SERVICE INFO – INA 0108

Odprava hrupa v enoti vzporednega pogona

Modeli:
 Opel/Vauxhall Astra H, Signum, Vectra C, Zafira B
 Motor: Z18XER
 Št. dela: 535 0143 10

Slika 1: Zamenjava toge jermenice s prostotečno jermenico alternatorja

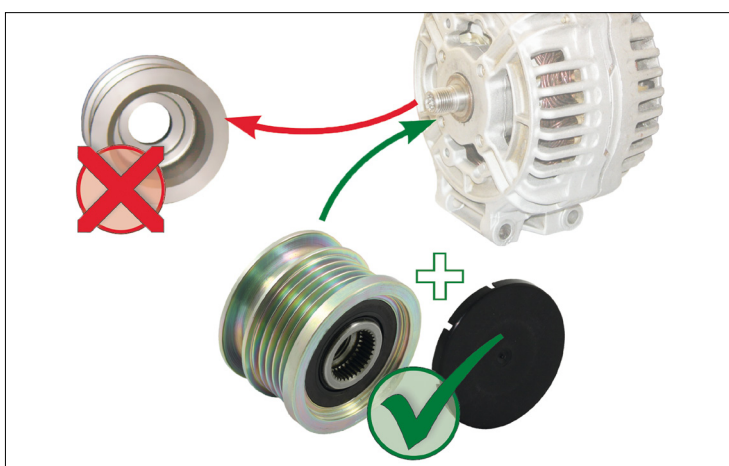
Pri zgoraj navedenih vozilih z vgrajeno togo jermenico alternatorja lahko zaradi močnih vibracij rebrastega klinastega jermena nastaja glasen hrup.

Kot tehnično rešitev za ta vozila ponuja proizvajalec nadomestnih delov Schaeffler Automotive Aftermarket prostotečno jermenico alternatorja. To zmanjšuje dinamično obremenitev vzporednega pogona in tako preprečuje hrup.

Proizvajalec nadomestnih delov Schaeffler Automotive Aftermarket priporoča, da se v zadevna vozila naknadno vgradi prostotečna jermenica alternatorja 535 0143 10.
